Απαντήσεις σε ερωτήματα που τέθηκαν σχετικά με το Διαγωνισμό ΔΔ-207 για το έργο «Πιλοτικό Σύστημα Τηλεμέτρησης και Διαχείρισης της Ζήτησης Παροχών Ηλεκτρικής Ενέργειας Οικιακών και Μικρών Εμπορικών Καταναλωτών και Εφαρμογής Έξυπνων Δικτύων»

Clarifications based on inquiries submitted regarding the Tender ND-207 for the project "Pilot Telemetering and Management System for the Electric Power Supply Demand by Residential and Small Commercial Consumers and Implementation of Smart Grids"

103. ISSUE 9-THREE- PHASE SUBSTATION METERS, 5.7 OUTPUTS, page 14

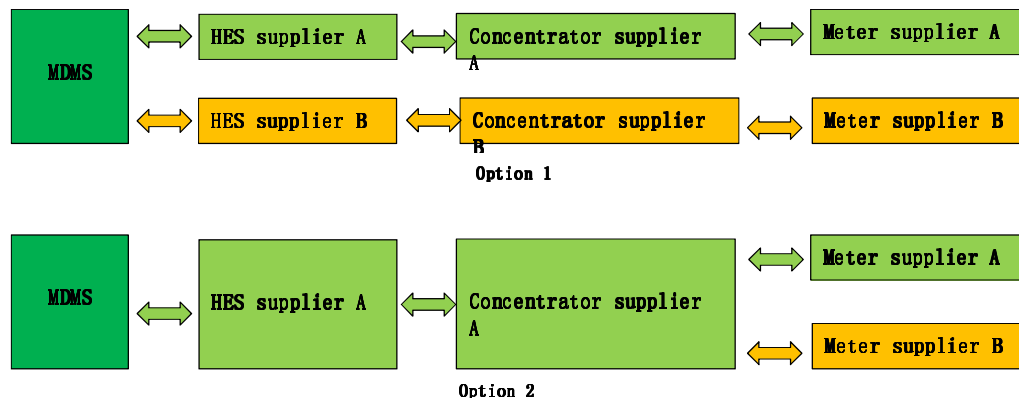
The meters shall have Pulse outputs, Signal outputs, Integrated Relay Output(s).

Should all the outputs be integrated into meters at same time?

*Issue 9 provides GR267 specification as indicative, thus technically equivalent solutions are acceptable.*
